CONTRODEDUZIONI ALLA PROPOSTA DI INTEGRAZIONI REG. TOSCANA

*Elettrodotto 380 kV semplice terna S.E. Colunga – S.E. Calenzano ed opere connesse – spostamento di sostegni come previsto dalle prescrizioni A16 e A17 del DEC. VIA n. 275 del 17/11/2014*

REVISIONI						
	00	21/02/2019	Prima emissione	M. Frapporti – V. Pedacchioni ING/PRE-IAM S. Salaro ING/PRE-APRINE	N. Rivabene ING/PRE-IAM L. Simeone ING/PRE-APRINE	M. Bennato ING/PRE
	N.	DATA	DESCRIZIONE	ELABORATO	VERIFICATO	APPROVATO
CODIFICA ELABORATO					 <small>TERNA GROUP</small>	
<b>RGDR04002CIAM002931</b>

Figura 1: localizzazione del sostegno 156 (approvato con Decreto VIA nero e spostamento in esame fuxia), rispetto alle aree in dissesto.

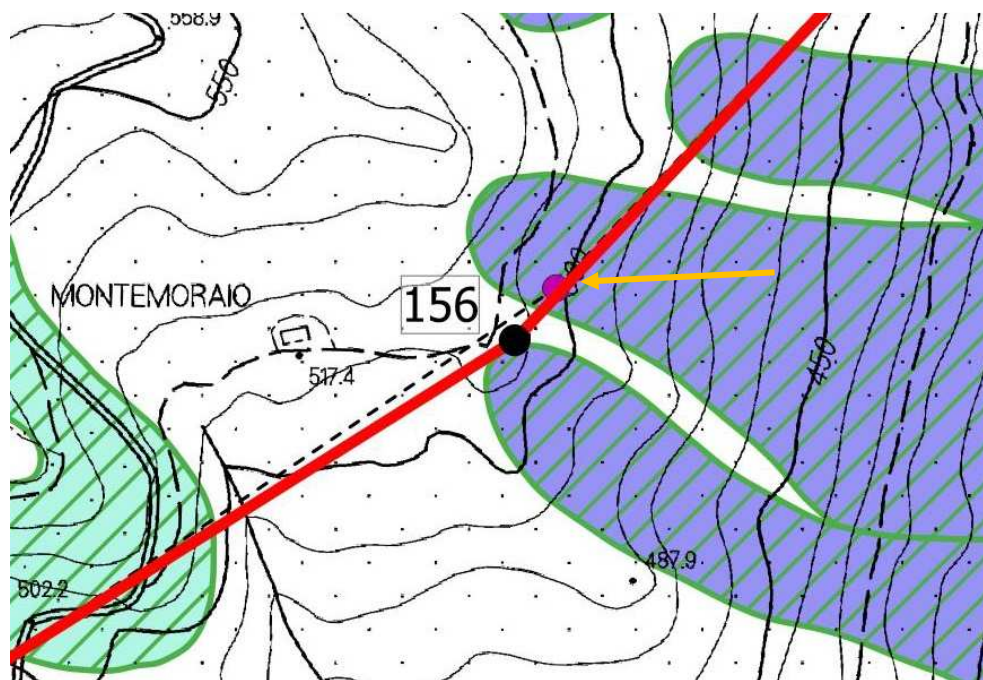
Si chiede pertanto al proponente di integrare la documentazione, presentando gli approfondimenti geologici e geomorfologici a cui viene fatto cenno nella documentazione in esame, almeno per le aree con dissesti gravitativi, per permettere la valutazione di quanto richiesto. Si evidenzia che la nuova ubicazione del sostegno n. 156 pare nella stessa posizione di quanto indicato nel precedente progetto, ossia su una frana per scorrimento quiescente (si veda foglio 8 dell'elaborato DEDR04002CIAM2785\_10-Dissesti), ma non pare che di ciò sia stato tenuto conto e pertanto si chiedono dettagli e approfondimenti in merito.

Si chiede inoltre al proponente di presentare un'analisi di dettaglio per i sostegni nn. 148 e 152, che negli stralci cartografici dell'elaborato DEDR04002CIAM2785\_05-PSAI Arno sono localizzati su aree con Pericolosità geomorfologica molto elevata (PF4), e per i sostegni nn. 149, 153, 154, 156 e 199 posti su aree con Pericolosità geomorfologica elevata (PF3) ed anche per i sostegni nn. 110, 111, 112 che secondo l'elaborato DEDR04002CIAM2785\_04-PSAI Reno risultano localizzati in aree a Rischio da frana molto elevato (R4) mentre a pag. 102 dello Studio Preliminare Ambientale sono riportati come “non interferenti” con riferimento al tipo di movimento, in zone con assenza di qualsiasi tipo di movimento gravitativo.

Si precisa che il sostegno n. 156 è stato spostato, come visibile nella planimetria di progetto e accesso ai microcantieri (DEDR04002CIAM2785\_09). In alcune carte il sostegno nella localizzazione approvata con Decreto VIA potrebbe risultare poco visibile per la sovrapposizione dei tematismi e le etichette riportati in carta.

Nella figura seguente, un dettaglio della carta DEDR04002CIAM2785\_10 foglio 8, la freccia gialla identifica il sostegno nella vecchia localizzazione.

Il sostegno è stato in particolare spostato in posizione più marginale rispetto alla frana così come rappresentata cartograficamente (Fonte: Regione Toscana – GEOscopio – Database geologico). Lo spostamento, effettuato sulla base delle evidenze riscontrate direttamente in campo ha permesso di individuare una localizzazione ritenuta migliorativa in termini di stabilità. In fase esecutiva, a seguito degli approfondimenti geologici sito specifici saranno eventualmente individuati ulteriori accorgimenti fondazionali.

Figura 2: localizzazione dei sostegni 119-121 (approvato con Decreto VIA tratteggio nero e sostegni fucsia, spostamento in esame linea rossa e sostegni neri), rispetto agli aspetti idromorfologici.

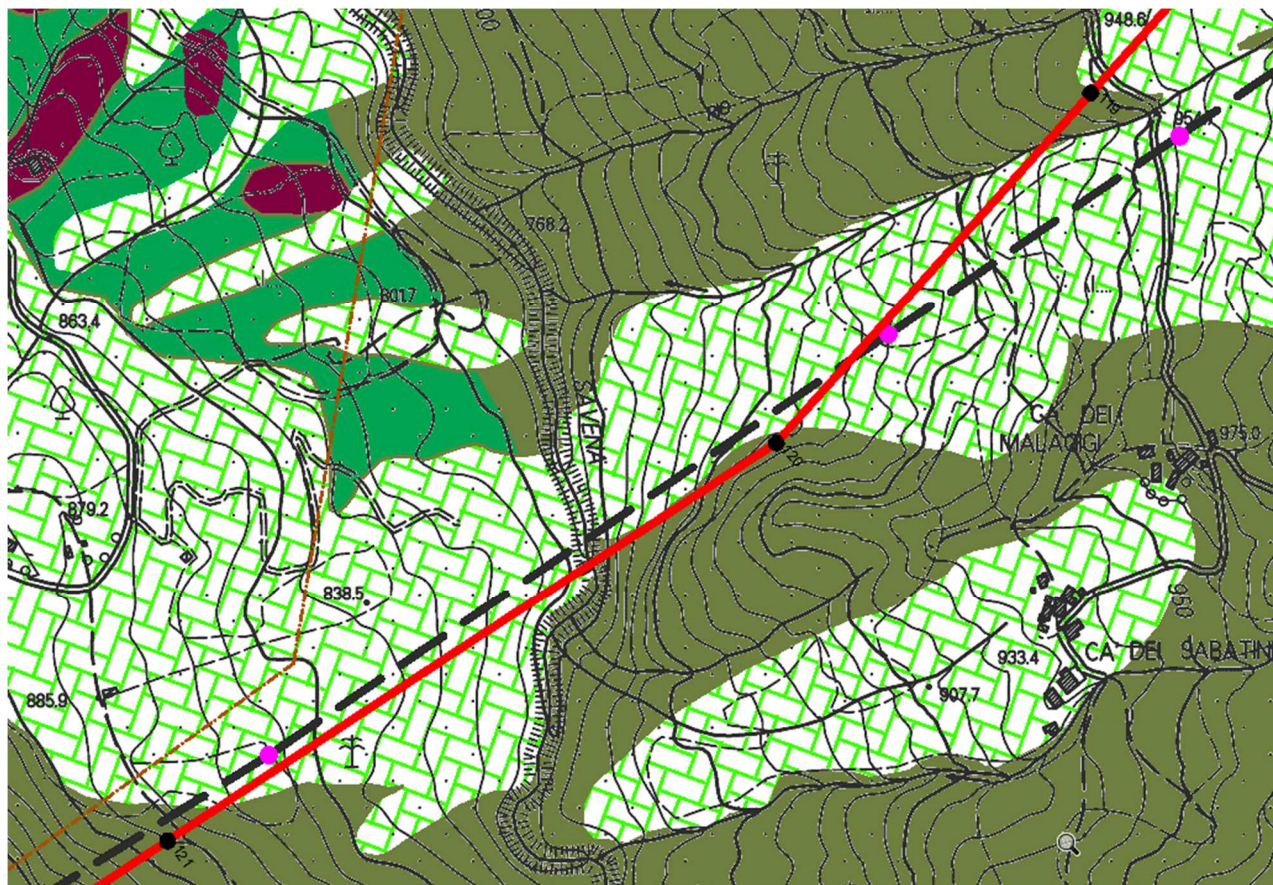
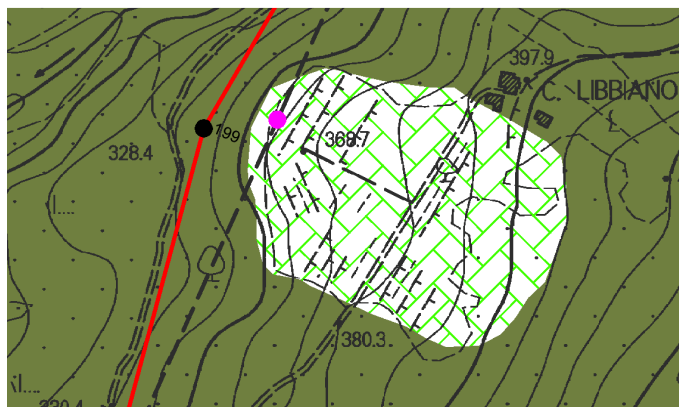
*In relazione a quanto sopra, si chiede al proponente di integrare la documentazione presentando gli approfondimenti idrogeologici, effettuati nelle aree interessate dagli spostamenti dei sostegni, che motivino l'assenza di interferenza con gli scavi delle nuove fondazioni o, comunque il superamento dell'eventuale interferenza, presentando cartografie di maggior dettaglio almeno per le aree di più elevata vulnerabilità. Si suggerisce al proponente una verifica con la banca*

Per quanto concerne le valutazioni già effettuate nello Studio di Impatto Ambientale, in generale gli spostamenti, di entità limitata, non hanno comportato modifiche rispetto alle caratteristiche idrogeologiche delle aree interessate. In alcuni casi dall'analisi della carta idrogeologica (DEDRO4002BASA00084\_tav 4.3.2) emerge come gli spostamenti comportino invece l'interessamento di formazioni di minore vulnerabilità, come nel caso dei sostegni 119, 120, 121, 199, che prima interessavano Depositi di versante (terreni con permeabilità per porosità alta con produttività idrica da media ad elevata. Vulnerabilità medio-alta) e ora Torbiditi (terreni con permeabilità per fratturazione bassa, con produttività idrica medio-bassa).

-  Depositi di versante: terreni con permeabilità per porosità alta con produttività idrica da media ad elevata.  $10^{-2} < k < 10^{-4}$  m/s. Vulnerabilità medio-alta
-  Torbiditi: terreni con permeabilità per fratturazione bassa, con produttività idrica medio-bassa.  $10^{-4} < k < 10^{-7}$  m/s.

Figura 4: sovrapposizione degli spostamenti in esame (approvato con Decreto VIA tratteggio nero e sostegni fucsia, spostamento in esame linea rossa e sostegni neri) con la banca dati derivazioni e pozzi (Città Metropolitana di Firenze) – Ambito 4

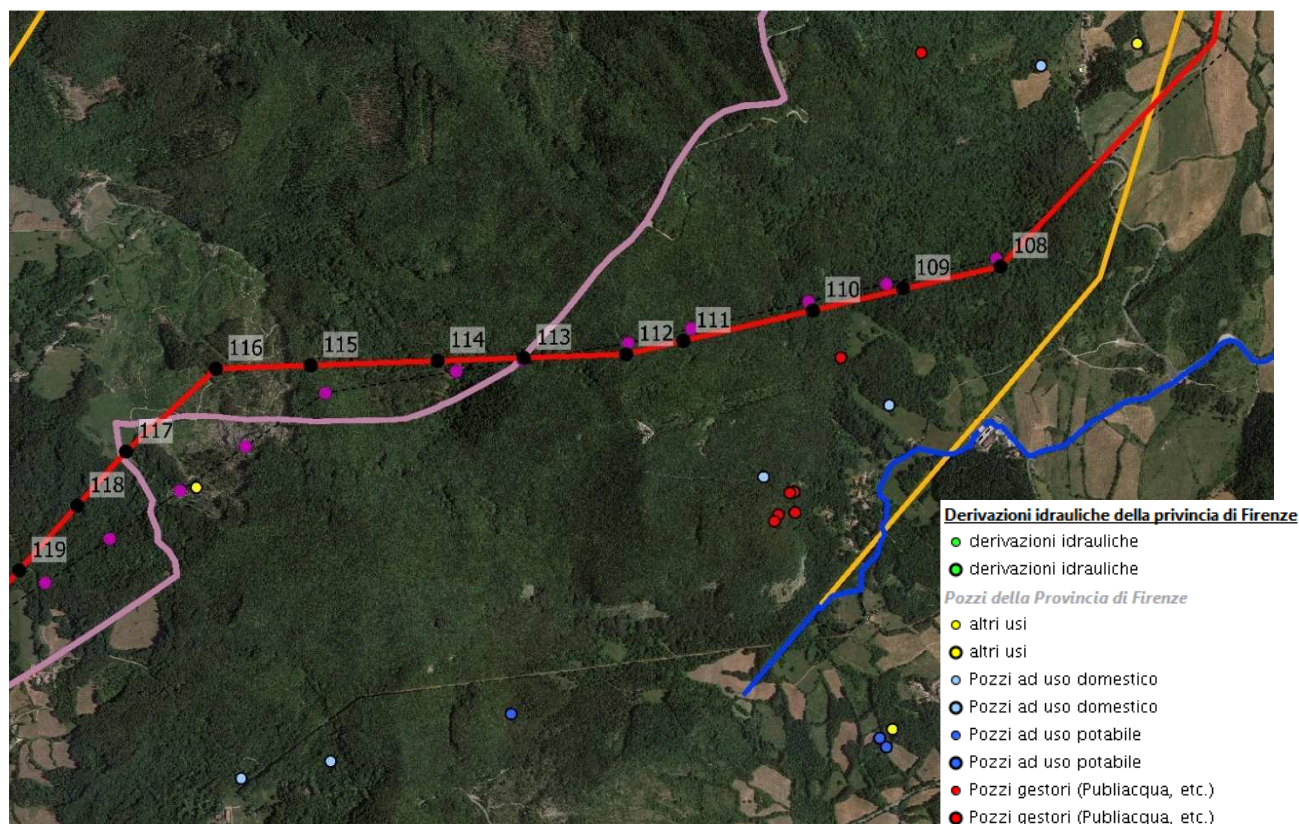
*dati Pozzi e Derivazioni della ex Provincia di Firenze (oggi Citta Metropolitana di Firenze). Si chiede inoltre al proponente che siano esplicitate le profondità di scavo per i sostegni.*

Per quanto riguarda i pozzi, è stato sovrapposto il progetto con la banca dati pozzi e derivazioni della Città Metropolitana di Firenze. L'unico pozzo in vicinanza del tracciato è localizzato in prossimità del sostegno 117 del tracciato approvato con Decreto VIA; nella soluzione modificata il sostegno è stato spostato di oltre 200 m in allontanamento dal pozzo.
